Asunto: **INFORME TÉCNICO FINAL - Actuación Especial de Inspección Técnica de obras al contrato LIC-002-2019 suscrito entre CORVIVIENDA y Unión Temporal Infraestructura Recreacional 2019 para contratar las obras de construcción de infraestructura recreacional en el Distrito de Cartagena de cara al informe del Ing. Oscar Varela Olave.**

**INFORME FINAL
ACTUACIÓN ESPECIAL DE FISCALIZACIÓN**

**INFORME TÉCNICO - ACTUACIÓN ESPECIAL DE FISCALIZACIÓN AL INFORME DEL
ING. CIVIL OSCAR VARELA OLAVE - PROCESO DE LICITACIÓN No. LIC-002-2019 Y
DEL CONTRATO DE OBRA LIC-002-2019 DEL 20 DE SEPTIEMBRE, SUCRITO POR
EL FONDO DE VIVIENDA DE INTERÉS SOCIAL Y REFORMA URBANA -
CORVIVIENDA.**

Imágenes de Bancas de los parques desniveladas. Sin acero de refuerzo, de mal material

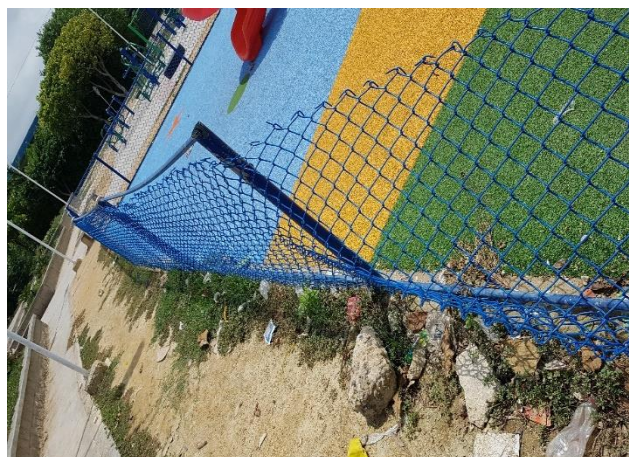
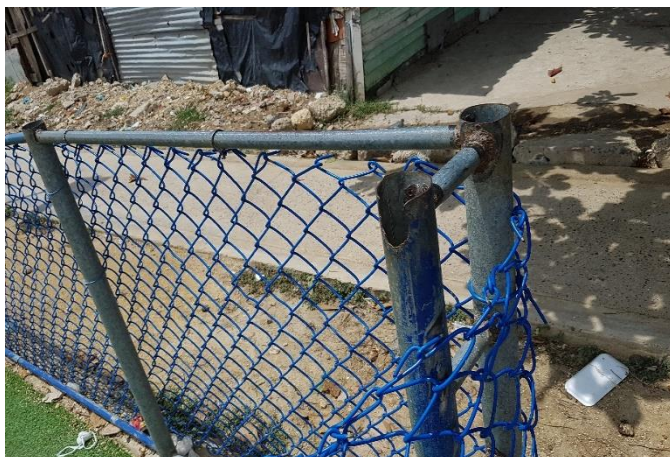
en preparación de concreto y falta de acero de refuerzo

Imágenes de Luces Eléctricas con instalaciones de cable viejo remendado

Imágenes de juegos infantiles de mala calidad, en todos los parques se dañaron desde inaugurados

EXCAVACION Y RETIRO DE MATERIAL

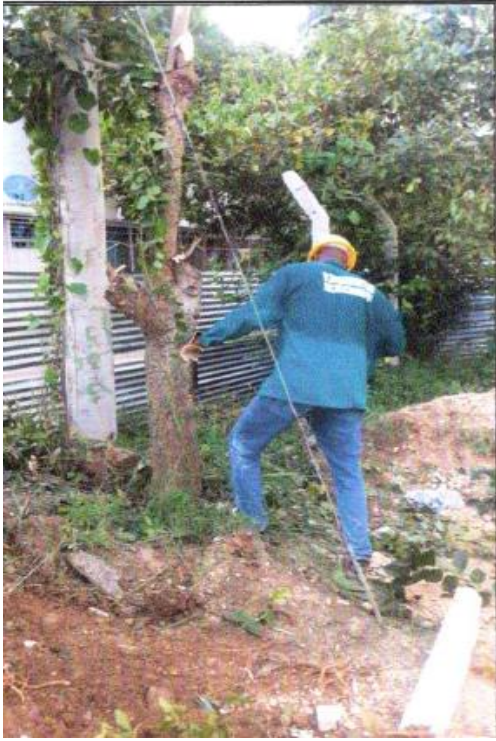
Por lo anterior se ve configurada una observación administrativa contra CORVIVIENDA por la inexistencia de planes de manejo ambiental en el contrato cuyo objeto es la CONSTRUCCION DE INFRAESTRUCTURA RECREACIONAL EN EL DISTRITO DE CARTAGENA, donde se presentaron todo tipo de violaciones a las normas ambientales, sin tener en cuenta los efectos negativos que esta situación puede generar, por ejemplo en el suelo, por las actividades de desmonte, limpieza, descapote, excavaciones, obras hidráulicas, etc.

DEMOLICION Y RETIRO DE ESTRUCTURAS EXISTENTES

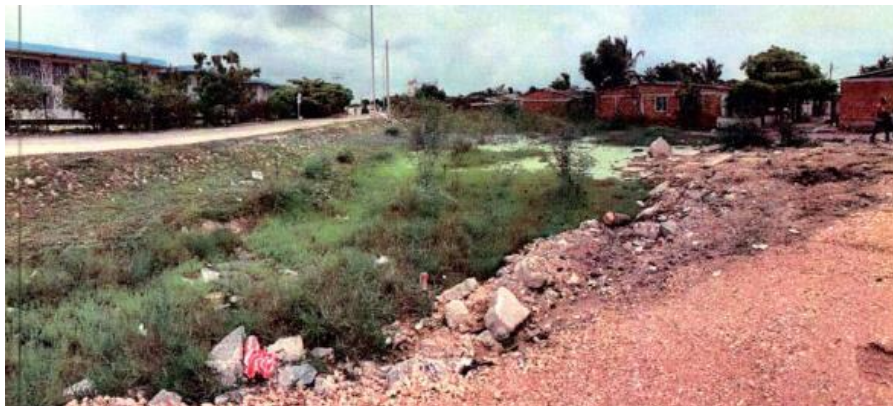
*“Para este ítem se reporta en el Acta Final una cantidad de **1.760.31 m³** de material excavado a mano, lo cual considerando que el área descapotada establecida del parque en la actividad 2.3.1. era de **2.020 m²** esto indicaría que se excavó toda el área del proyecto del parque 87 cms de profundidad, lo cual es desproporcionado, y sin sentido en caso de que se hubiera hecho. Ese es un terreno de ciénaga de la virgen relleno y si se excava a esa profundidad van a encontrar el terreno natural de la ciénaga el cual es fangoso.*

*Las imágenes anteriores muestran la forma como rellenaron la charca grande que había al fondo del lote en la época de la construcción, se muestra en la primera foto que inicialmente comenzaron por rellenar con el material del descapote y posteriormente si trajeron unos viajes de piedra y de zahorra, pero sin nunca hacer excavación, ni siquiera en la parte del agua empozada. Se nota que fueron extendiendo la capa de relleno hasta cubrir completamente la charca. En conclusión, si no excavaron en la charca de aguas podridas para rellenar con material limpio, mucho menos iban a excavar el material de la parte de adelante del lote que era terreno ya rellenado; además de que durante la inspección integrantes de la misma comunidad confirmaron el hecho de que no se había hecho excavación y ni siquiera se extrajo el material fangoso. Por lo anterior, la cantidad de **1.760.31 m³** reportada de excavación a mano en el Acta Final para el ítem 2.3.3, se cancela, dejando constancia de una OBSERVACION por presunto detrimento por cobro de actividad no realizada.”*

2.3.4. RELLENO EN MATERIAL SELECCIONADO COMPACTADO PRÓCTOR MODIFICADO 95%:

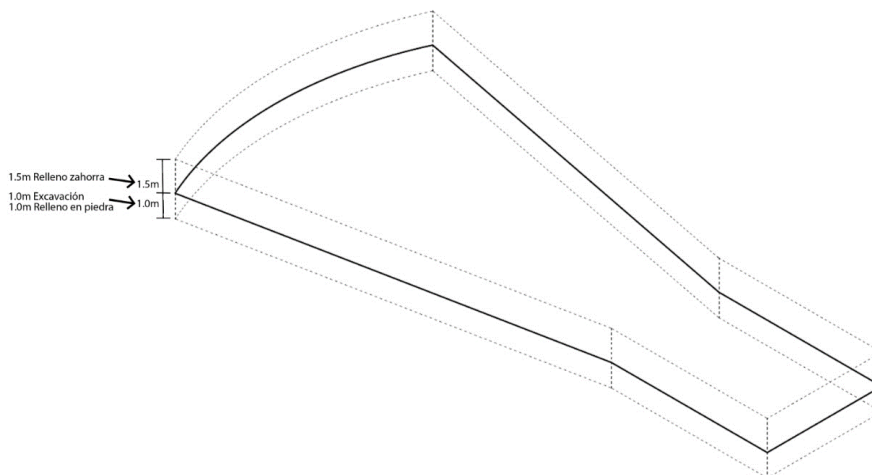
“Para este ítem se reporta en el Acta Final una cantidad de **2.534.61 m³** de relleno con material seleccionado, lo cual considerando que el área descapotada establecida del parque en la actividad 2.3.1. era de 2.020 m² esto indicaría sobre todo el área del parque un relleno de 1.25 metros de altura, lo cual es desproporcionado, e irreal, e incluso raya en lo absurdo.”

De acuerdo a esto, no se da por aceptada la cantidad de **2.534.61 m³** de relleno con material seleccionado reportada en el Acta Final para el ítem 2.3.4, y de acuerdo al cálculo de una altura de relleno de .0.10 mt en todo el terreno, adóptese la cantidad de **202.00 m³** como la ejecutada, dejando constancia de una OBSERVACION por presunto detrimento por cobro de mayor cantidad en la actividad 2.3.4. Relleno con material seleccionado.

5.3.2 DEMOLICIÓN Y RETIRO DE ESTRUCTURAS DE CONCRETO EXISTENTES:

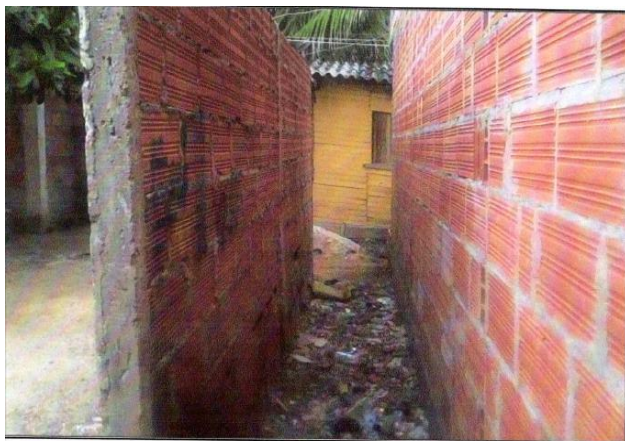
“De acuerdo con el informe del expediente 1 folio 156, esta actividad hace referencia a demoliciones de estructuras de concreto grandes como edificaciones, puentes, tanques o depósitos, etc., las cuales necesitan la utilización de equipos especiales y hay que tener grandes cuidados al realizarla.

En el lote del proyecto no existían como tales estructuras de concreto que se hayan demolido, a excepción de una pared en bloc donde tenían un mural de 4.50 mt de largo por 2.20 mt de ancho, con tres machones y su viga cimiento, lo demás fueron palos, llantas y otros objetos que hacen parte de la actividad de descapote y limpieza. Se muestra en la imagen de la siguiente foto el detalle:

DESCAPOTE Y LIMPIEZA

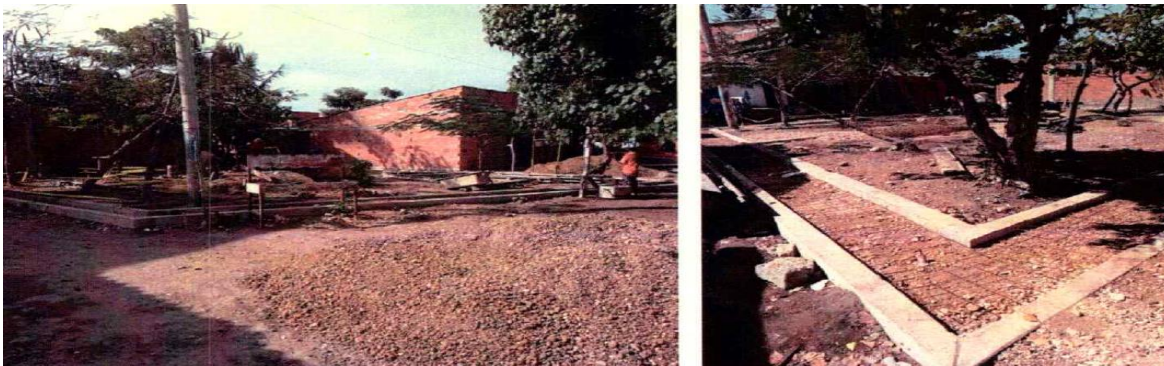
En este ítem se reporta una cantidad de 24.4 m³ de estructura de concreto demolida, lo cual no es correcto ya que el volumen de la pared y su viga de cimiento y machones es de unos 4.00 m³ y no los 24.4 m³ reportados en el Acta Final como cantidad ejecutada, dejando constancia de una OBSERVACION por presunto detrimento por cobro de mayor cantidad en la actividad 5.3.2 demolición de estructuras de concreto.”

DEMOLICION DE ESTRUCTURAS EXISTENTES

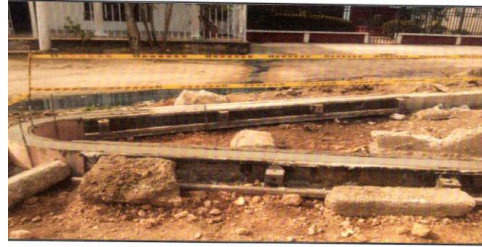
*En este ítem se reporta una cantidad de 51.03 m³ de estructura de concreto demolida, lo cual no es correcto ya que el volumen calculado para los andenes, bordillos y otros objetos como una banca etc. Se cubican en **15.00 m³** y no los 51.03 m³ reportados en el Acta Final como cantidad ejecutada, dejando constancia de una OBSERVACION por presunto detrimento por cobro de mayor cantidad en la actividad 6.3.2 demolición de estructuras de concreto.”*

Restauración de Monumento.”

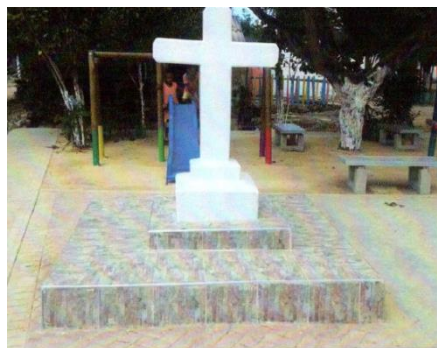
“Este ítem aparece en el Acta Final sin estar contratado y sin que haya autorización de la interventoría, ni siquiera un estudio de la actividad a adicionarse por un valor de \$7.756.400 para remodelar una cruz que existe en el parque a reconstruir, ubicada en un pedestal de 2.25 mt x 2.25 mt y altura de 0.7 mt y encima otro de 1.0 mt x 1.0 mt x 0.15 mt de altura. Como se aprecia en las imágenes a continuación, este monumento es resonado con mezcla en algunas porosidades que presentaba y pintado de blanco, enchapándose los dos peldaños con cerámica.

Obviamente esta actividad se va a reevaluar teniendo en cuenta el enchape y la pintura del monumento, toda vez que no es trabajo de un artista la restauración, sino de un albañil, se establece un global de \$ 200.000 considerando los materiales y la mano de obra,

dejando constancia de una OBSERVACION por presunto detrimento por sobrecosto en la actividad 6.7.15.

7.7.9. JUEGO MÚLTIPLE INFANTIL (MADERA GRANDE) TIPO 6:

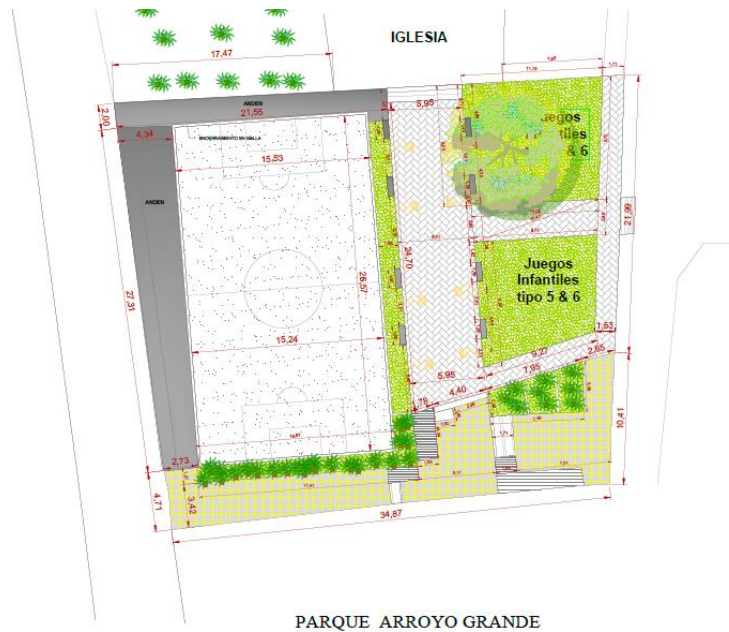
“Para este ítem se reporta en el Acta Final una cantidad de **2 unidades**, y en la visita solo se verificó la existencia de un (1) solo juego instalado en el parque y es tipo 6; por lo tanto, no se da por aceptada la cantidad de **2 unidades** de juego tipo 6 reportada en el Acta Final, dejando constancia de una OBSERVACION de que la cantidad real ejecutada para este ítem es **1.0 unidad** al igual que se reporta un presunto detrimento por cobro de cantidad no real en la actividad 7.7.9. Juego múltiple infantil (Madera pequeño) tipo 6.

- **RELLENO EN MATERIAL SELECCIONADO COMPACTADO PRÓCTOR MODIFICADO 95%:**

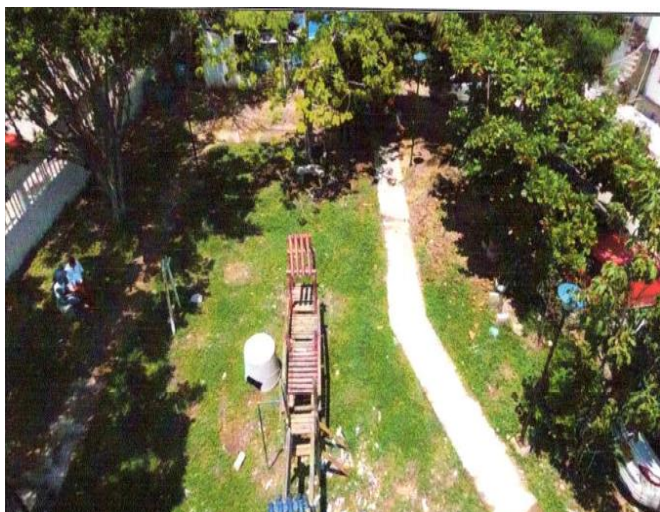
CANTIDAD EJECUTA SEGÚN ACTA FINAL DE OBRA: 463.76M3

Para la cuantificación del presente ítem se tomó como evidencia los informes de interventoría donde se muestran los procesos constructivos y las condiciones actuales de obra de acuerdo a la visita de inspección realizada, con el fin de determinar la profundidad del relleno; al efectuar la medición se toma como referencia la altura existente de andenes

- **LOCALIZACIÓN Y REPLANTEO CON EQUIPO DE TOPOGRAFÍA EN ÁREA DE INTERVENCIÓN, NIVELES Y LOCALIZACIÓN DE CADA ESPACIO CON MOJONES, PUNTOS DE REFERENCIA, ETC:**

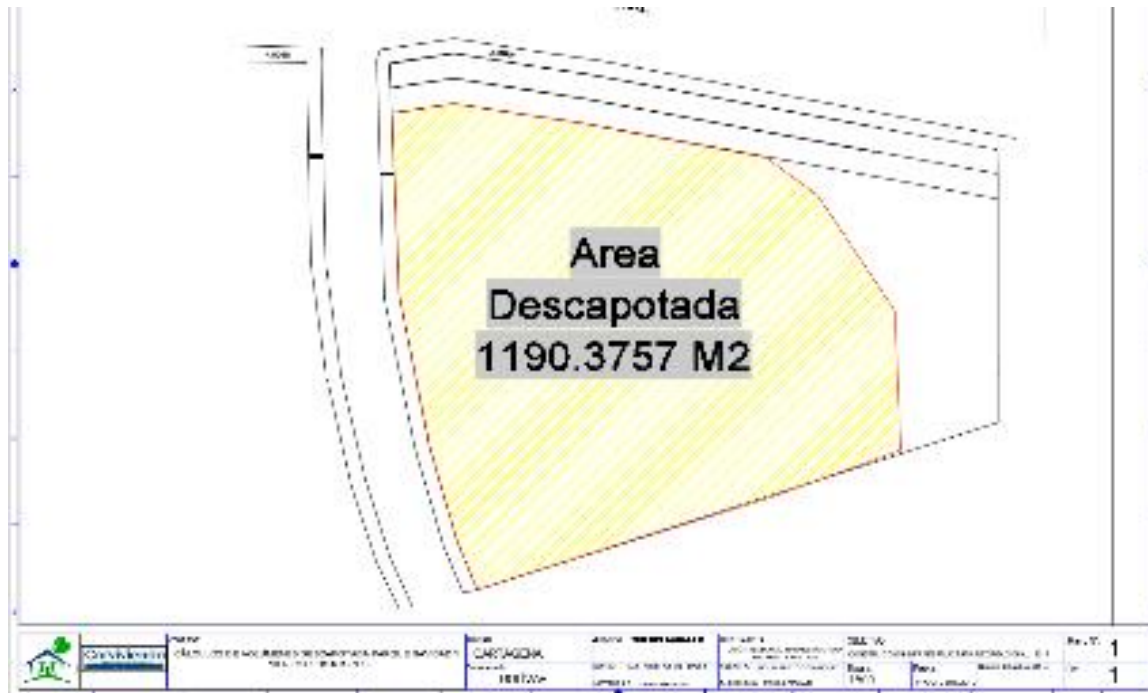
CANTIDAD EJECUTADA SEGÚN ACTA FINAL DE OBRA: 3.543.13m²

Para esta actividad el contratista reporta una cantidad final de **3.543.13 m²**. Luego de haber realizado la visita técnica en el lugar de la obra, se hizo el levantamiento tomando todas las medidas pertinentes con los respectivos elementos de medición tales como cinta métrica, odómetro y metro láser; posteriormente a esto se realizaron los respectivos cálculos, tomando como referencia el perímetro del proyecto y dividiéndolo en polígonos (triángulos y rectángulos) para hacer el cálculo del área total del lote, pudiendo así constatar que el área de intervención corresponde a **2020m²**, Por lo tanto, se evidencia una diferencia de 1.523,13 m² correspondiente a COBRO DE MAYOR CANTIDAD A LA REALMENTE EJECUTADA, confirmando la observación realizada por el ing. Varela.

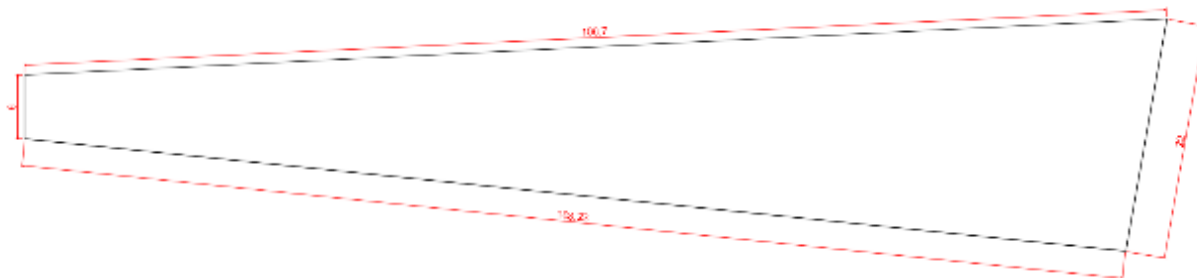
Para esta actividad el contratista reporta un volumen total de 1.665.08 m3. Luego de haber realizado la visita técnica en el lugar de la obra, se hizo el levantamiento tomando todas las medidas pertinentes con los respectivos elementos de medición tales como cinta métrica, odómetro y metro láser; posteriormente se realizaron los respectivos cálculos, utilizando la medida del área total del proyecto que es de 2020m2, nos arroja una altura de 1.21mt de altura para toda el área del proyecto. Para comprobar esto utilizamos informes de interventoría y constatamos que el relleno de mayor profundidad se realizó sobre la zona del cuerpo de agua y que si este hubiese alcanzado una altura de 1,21mt estaría a un nivel similar del nivel de la vía perimetral lo cual no es así ya que con la visita hecha al lugar del proyecto evidenciamos que está en una cota inferior a la cota de la vía perimetral sobre esta zona. Por tal razón se considera que la cantidad de 1.665,08m3 es

una cantidad exagerada para esta actividad y SE EVIDENCIA UN COBRO INJUSTIFICADO POR MAYOR CANTIDAD A LA REALMENTE EJECUTADA, ya que ésta no se evidencia ni se ve reflejada en el proyecto; por tal razón y a uso de los conocimientos profesionales y ejercidos en la práctica por parte de esta auditoria se calcula un volumen para el material de estabilización del terreno no mayor a 459,82m3 para todo el proyecto. Para esta conclusión Tomamos como referencia que la cota de mayor profundidad para este ítem es de 0.40cm y se reduce a 0 con dirección a la estación de policía para el polígono irregular del lote; el cual nos arroja un volumen total de 301,086 m3, más el volumen de relleno calculado para la cancha el cual es de 158,74 m3 dando un total ejecutado de **459,82 m3**.

- **DESCAPOTE Y LIMPIEZA A MÁQUINA Y ADECUACIÓN CON COMPACTACIÓN DEL TERRENO EXISTENTE, INCLUYE RETIRO DE MATERIAL:**

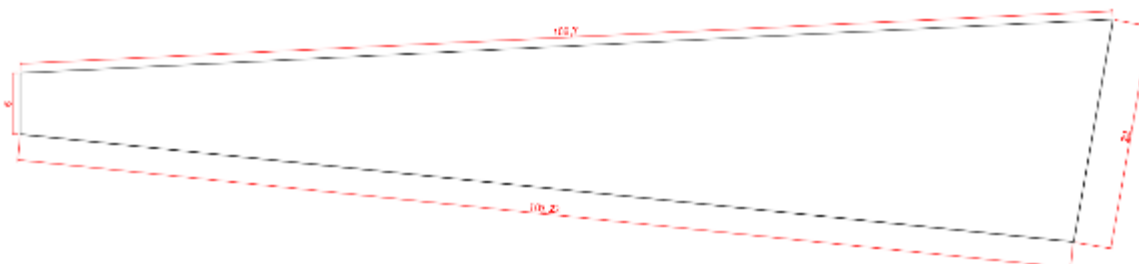
CANTIDAD EJECUTADA SEGÚN ACTA FINAL DE OBRA: 1.605 M2

Teniendo en cuenta el levantamiento realizado en la visita técnica de la presente auditoría, en donde se verifica que el área total son 1470 M2, observamos una diferencia respecto a la cantidad presentada en el acta final que fue de 1.605 M2, diferencia que determina una cantidad faltante por ejecutar de 135 M2.
